**Auszug aus dem Sitzungsbuch der Stadt Penzberg**

Sitzung des Stadtrates am 26.04.2016

| <b>16.</b> | <b>Aufstellung des Bebauungsplanes „Franz-Marc-Weg“ sowie 26. Änderung des Flächennutzungsplanes der Stadt Penzberg; Vorberatung zum Billigungsbeschluss nach frühzeitiger Beteiligung der Öffentlichkeit und Unterrichtung der Behörden und sonstigen Träger öffentlicher Belange und Auslegungsbeschluss</b> | <b>3/091/2016</b> |

### Anderung des Flächennutzungsplanes Stadt Penzberg

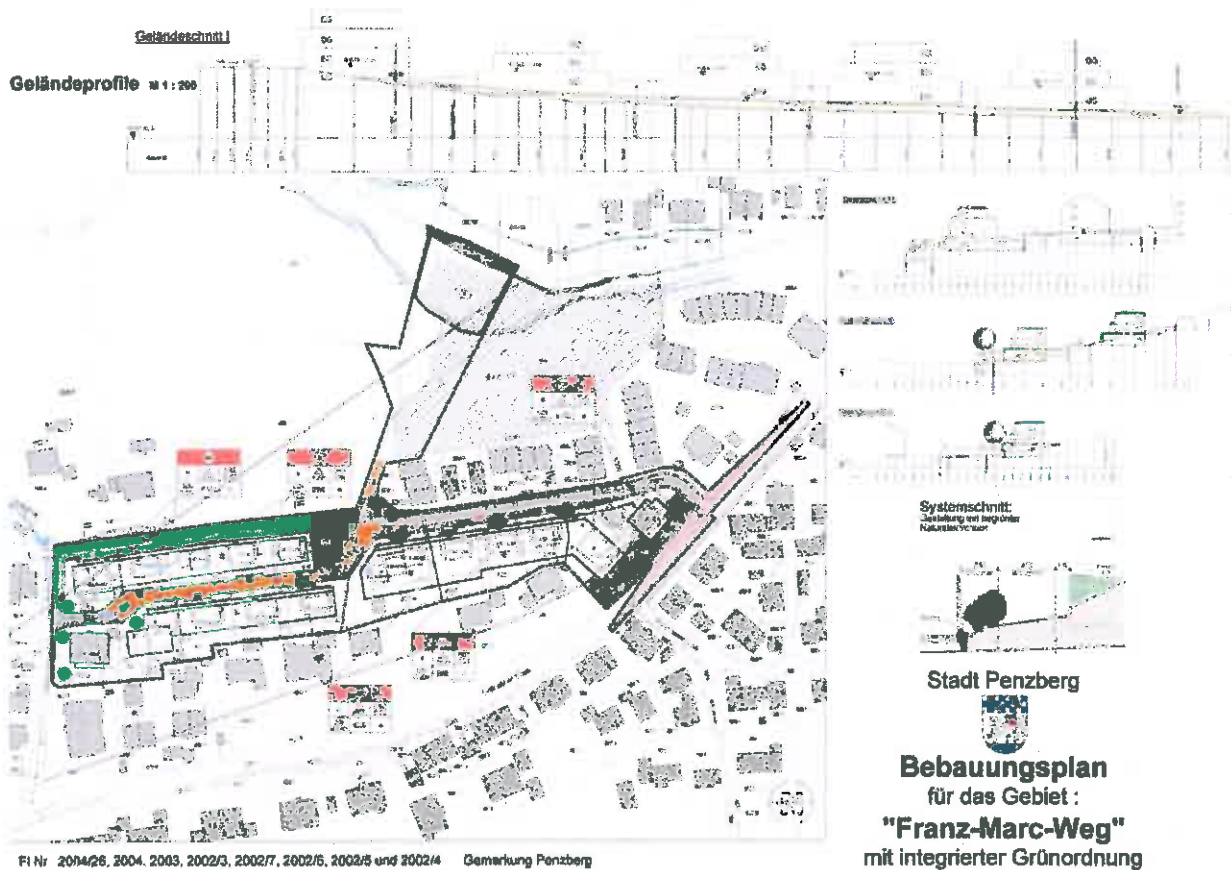
Das Landratsamt Weilheim-Schongau hat folgende **Stellungnahmen der Sachbereiche „technischer Umweltschutz“ und „fachlicher Naturschutz“** als Stellungnahme des Landratsamtes übermittelt und empfohlen, das Planzeichen für die Grünfläche an der Sindelsdorfer Straße in der Legende zu erklären, da die Änderungsfläche in diese hineinragt bzw. in Wohnbaufläche geändert wird.

*Im Planteil ist der Bereich entlang der St 2370 mit dem Planzeichen Nr. 15.6 der PlanzV 90 („Umgrenzung von Flächen für Nutzungsbeschränkungen oder für Vorkehrungen zum Schutz gegen schädliche Umwelteinwirkungen im Sinne des Bundes-Immissionsschutzgesetzes“) zu kennzeichnen.*

*Wir empfehlen den vorhandenen Gehölzbestand insbesondere im Nordwesten des Planungsgebietes als erhaltenswerten Bestand darzustellen.*

Der Empfehlung des Landratsamtes Weilheim Schongau wird gefolgt. Der Entwurf der 26. Änderung des Flächennutzungsplanes ist dahingehend abzuändern, indem das Planzeichen für die Grünfläche an der Sindelsdorfer Straße in der Legende erklärt wird.

Der Entwurf der 26. Änderung des Flächennutzungsplanes ist entsprechend der vom Landratsamt empfohlenen Möglichkeit der Überwindung der Einwendungen dahingehend anzupassen, indem im Planteil der Bereich entlang der St 2370 mit dem Planzeichen Nr. 15.6 der PlanzV 90 („Umgrenzung von Flächen für Nutzungsbeschränkungen oder für Vorkehrungen zum Schutz gegen schädliche Umwelteinwirkungen im Sinne des Bundes-Immissionsschutzgesetzes“) zu kennzeichnen ist.

Der Gehölzbestand im Nordwesten des Planungsgebietes befindet sich überwiegend auf dem Nachbargrundstück außerhalb des Geltungsbereichs des Bebauungsplanes, so dass eine Festsetzung als erhaltenswerten Bestand nicht möglich ist.
